Mission régionale d'autorité environnementale

**Avis en date du 23 juillet 2019  
de la Mission régionale d'autorité environnementale d'Île-de-France  
sur le projet d'aménagement des « Facultés » situé à Saint-Maur-des-Fossés  
(Val-de-Marne)**

**Synthèse de l'avis**

Illustration 2: plan de masse (mise à jour de l'étude d'impact, mai 2019, p.20. Attention à l'orientation différente de celle de l'illustration 1)

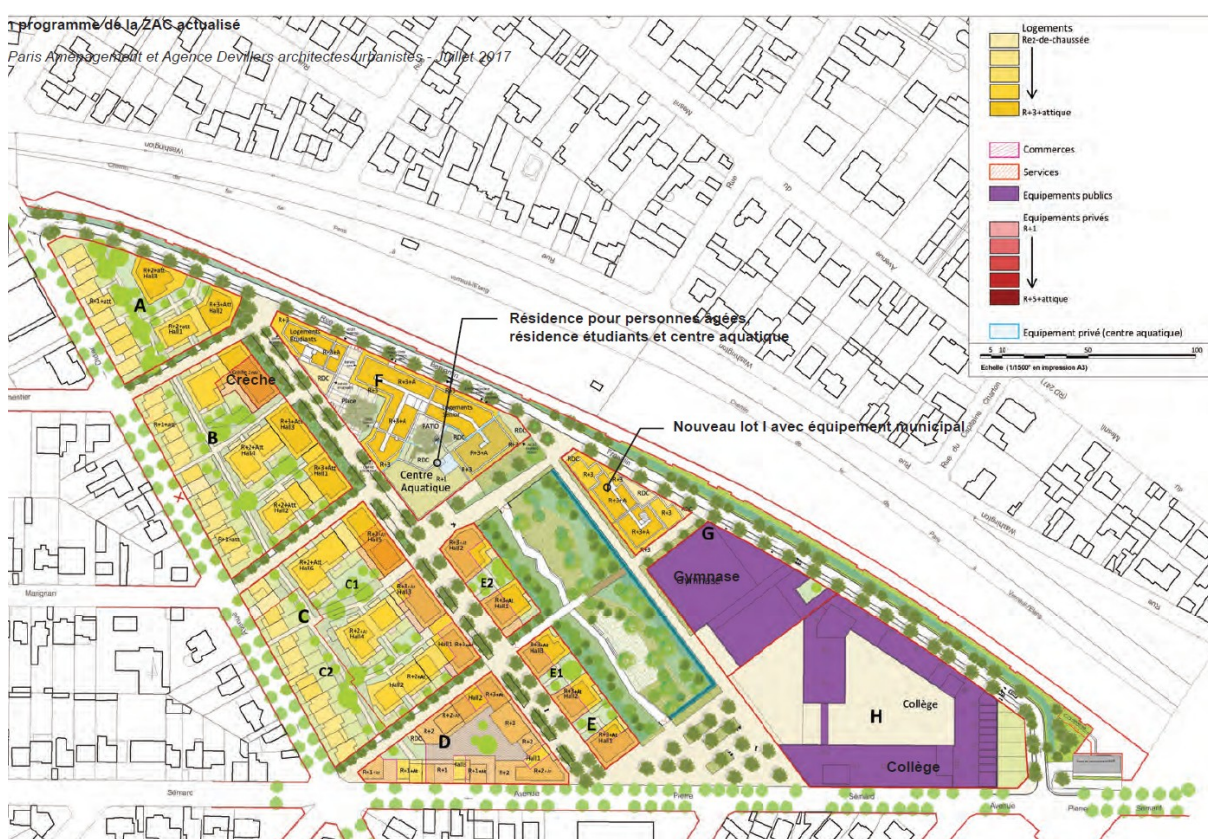
Certains bâtiments existants (université, entrepôt) ont été démolis entre 2015 et 2016 (pages 7 et 44). Le nouveau collège a été livré en 2017 (pour une mise en exploitation en janvier 2018) et le nouveau gymnase fin 2018 (Illustration 2). L'échéancier de la démolition de l'ancien collège et du gymnase existants n'est pas présenté. La réalisation des logements, activités et espaces verts a débuté en 2018 au nord-ouest (page 44), ce qui implique selon la MRAe la démolition d'un bâtiment existant. Il conviendrait de le confirmer. La livraison du quartier est programmée en 2022.

***La MRAe recommande de préciser l'échéancier de réalisation du projet.***
